MERKNAD TIL STATENS VEGVESEN SITT BREV – REGULERINGSPLAN FOR E39 VIKANE-EIKANGERVÅG

Vi viser til klage på reguleringsplan for E39 Vikane-Eikangervåg, planID 1263-201804, som vart handsama av Utval for areal, plan og miljø (APM) i møte den 09.02.2022, der følgjande vedtak vart fatta:

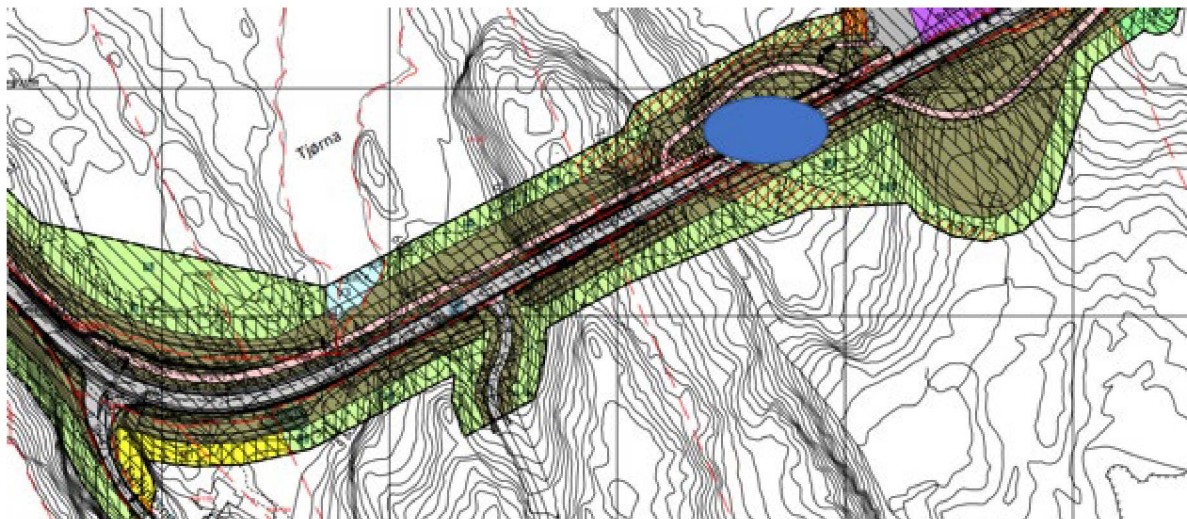
Reguleringsplanen er vedteke med gang- og sykkelveg nord for E39, og areal for busstopp i retning Knarvik er plassert ved blå markering på kartet under. Det er ikkje lagt opp til sikker kryssing av E39 for mjuke trafikantar som skal frå Fyllingsnesvegen til busstoppet for å ta buss mot Knarvik.

Dette inneber at mjuke trafikantar frå Fyllingsnes, som skal med buss mot Knarvik, må gå austover mot bensinstasjonen, på sørsida av E39 der det ikkje er gang- og sykkelveg, for så å krysse E39 via det regulerte gangsystemet og gå sørover igjen mot Knarvik for å kome til kollektivanlegget ved o_SKA1. Det er lagt opp til planering og gruslegging av ein 1 meter brei flate på dette strekket, sør for E39, slik:
